**AVIS RELATIF À LA PROTECTION
CONTRE LES EVENTUELS EFFETS NOCIFS ET NUISANCES
PROVOQUÉS PAR LES RAYONNEMENTS NON IONISANTS
GÉNÉRÉS PAR DES ANTENNES ÉMETTRICES STATIONNAIRES**

Commune : LIMBOURG - Exploitant : ORANGE

Référence exploitant : 257L1_3/30620L1_1/40620L1_1/50620L1_1

Rapport n° 1361 / 2024

Figure 1 : Vue en plan des lieux de séjour et des points de contrôle

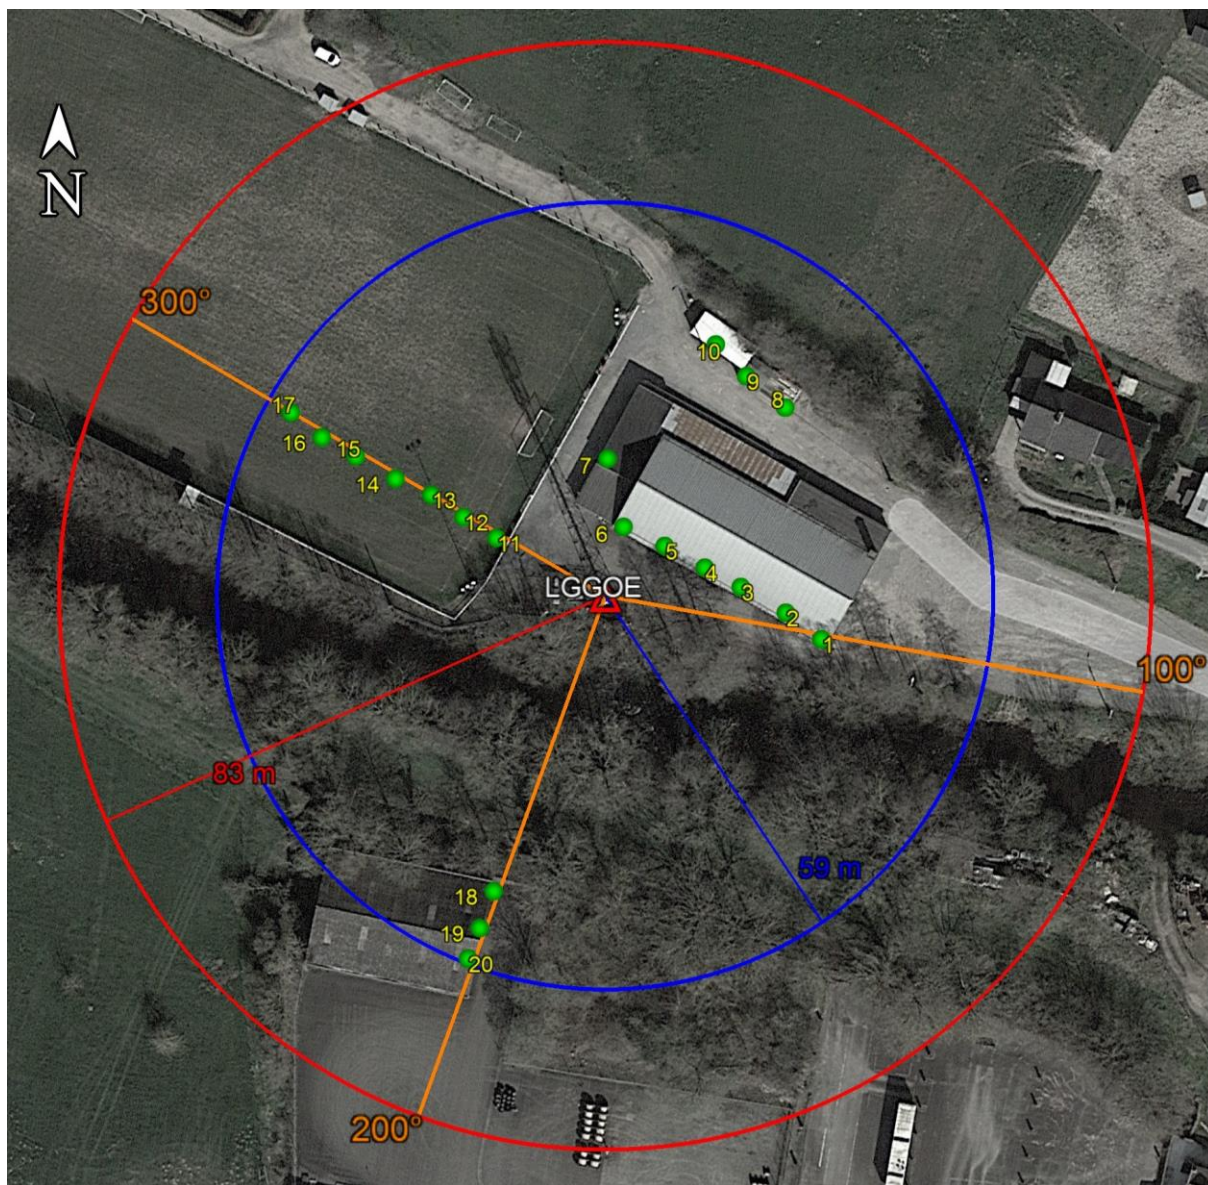
Les fréquences d'émission, la puissance rayonnée par chacune des antennes et leur gain permettent de déterminer le rayon de la zone à analyser. Tout dépassement de la limite par installation est exclu en dehors de cette zone. Le tableau 2 reprend les 35 LS² pour lesquels l'indice d'exposition est le plus élevé. Les différentes colonnes indiquent :

- le numéro du point de contrôle repris sur un des plans de la figure 1;
- le numéro du LS dans lequel se trouve le point de contrôle de la 1^{ère} colonne ;
- l'atténuation d'obstacle prise en compte pour le calcul de l'indice d'exposition dans le LS ;
- le résultat du calcul de l'indice d'exposition.

En ce qui concerne les antennes de l'installation mentionnées dans le tableau 1, la distance maximale à laquelle la limite pourrait être atteinte, à l'extérieur, est égale à 80,0 m. S'il n'y a pas de LS à une distance inférieure, les antennes respectent forcément la limite d'immission.

Dans le cas des LS situés à l'intérieur des bâtiments, une atténuation d'obstacle est prise en compte et il en résulte que la distance maximale à laquelle la limite pourrait être atteinte se réduit à 56,6 m.

Figure 2 : Vue en plan des installations d'antennes dans un rayon de 300 mètres autour de l'installation faisant l'objet de la demande d'avis

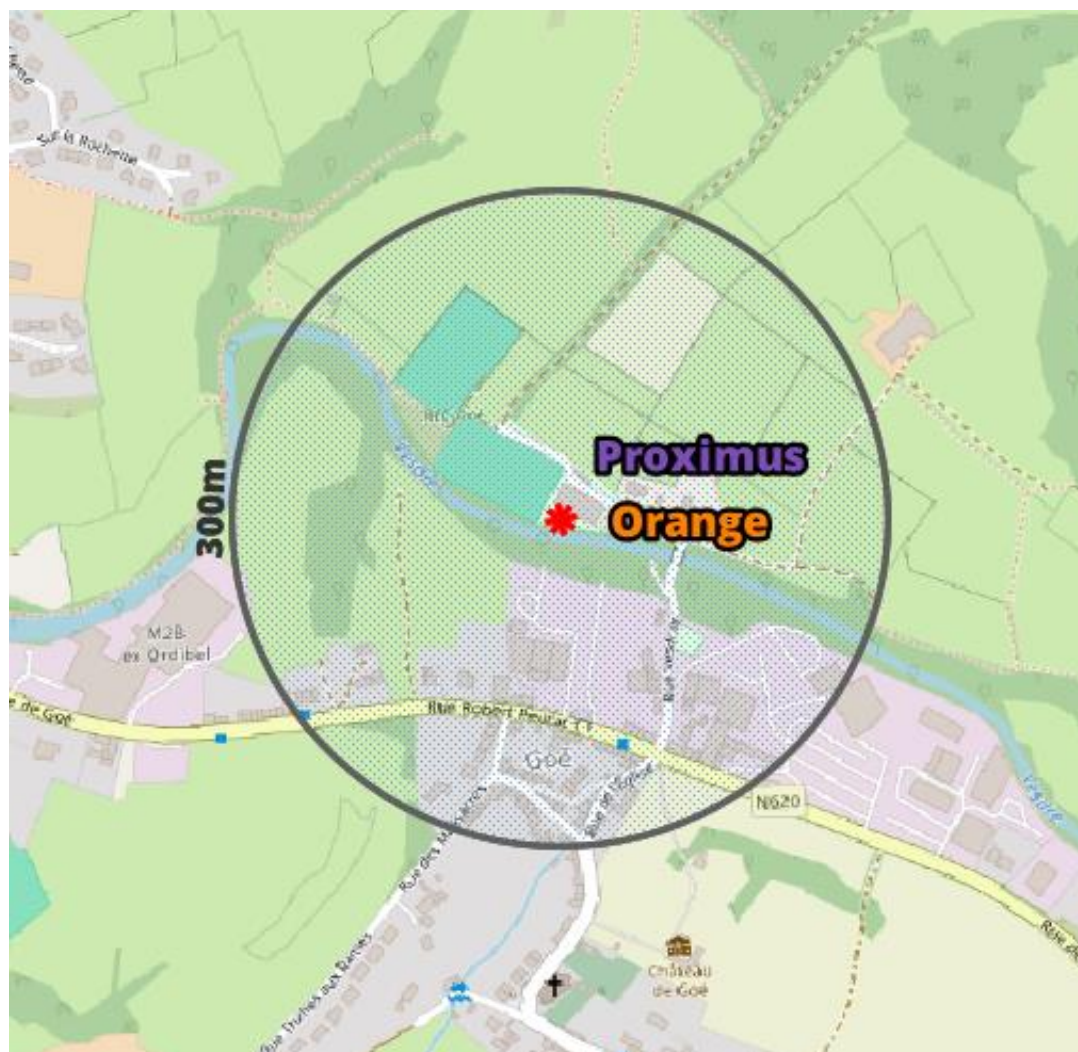
Le plan en projection verticale de la figure 2 indique la localisation des installations d'antennes émettrices stationnaires visées par le décret et situées dans un rayon de 300 mètres autour de l'installation référencée dans le paragraphe 2 et localisée au centre du cercle. Les données de localisation de ces antennes et les avis correspondant sont accessibles via le cadastre en ligne des antennes émettrices stationnaires⁶. Les installations prises en compte dans l'évaluation du respect de la limite cumulative sont les installations d'antennes émettrices déclarées en service par l'exploitant à la date du présent avis, à l'exception de l'installation référencée dans le paragraphe 2 et éventuellement d'autres installations ayant fait l'objet d'une demande d'avis à la même date et qui sont situées à l'intérieur de la zone de 300 mètres de rayon.

- il y a au plus 4 installations d'antennes émettrices stationnaires présentes dans la zone d'évaluation de 300 mètres de rayon représentée dans la figure 2, y inclus l'installation référencée dans le paragraphe 2 : la limite cumulative définie à l'article 4, §2 du décret est nécessairement respectée dans les lieux de séjour à l'intérieur de la zone d'évaluation de 300 mètres de rayon ;

- b) il y a exactement 5 installations d'antennes émettrices stationnaires présentes dans la zone d'évaluation de 300 mètres de rayon représentée dans la figure 2, y inclus l'installation référencée dans le paragraphe 2 et il existe, pour 3 ou 4 de ces installations, un avis attestant le respect de la limite abrogée de 3 V/m : la limite cumulative définie à l'article 4, §2 du décret est nécessairement respectée dans les lieux de séjour à l'intérieur de la zone d'évaluation de 300 mètres de rayon ;

- c) dans tous les autres cas, il a été vérifié que la limite cumulative définie à l'article 4, §2 du décret n'est pas dépassée dans les lieux de séjour sur base du nombre d'installations localisées dans la zone d'évaluation de 300 mètres de rayon représentée dans la figure 2, de leur localisation ainsi que des données inscrites dans la figure 1 et au paragraphe 4 du présent avis et dans les avis attestant le respect de la limite par installation ou de la limite abrogée de 3 V/m relatifs aux autres installations reprises dans la figure 2.

Compte tenu des considérations ci-dessus, il apparaît que l'intensité du rayonnement électromagnétique généré, dans les lieux de séjour situés dans un rayon de 300 mètres autour de l'installation référencée dans le paragraphe 2, par l'ensemble des antennes émettrices stationnaires de l'ensemble des exploitants du même site d'antennes émettrices stationnaires respecte la limite fixée à l'article 4, § 2 du décret.
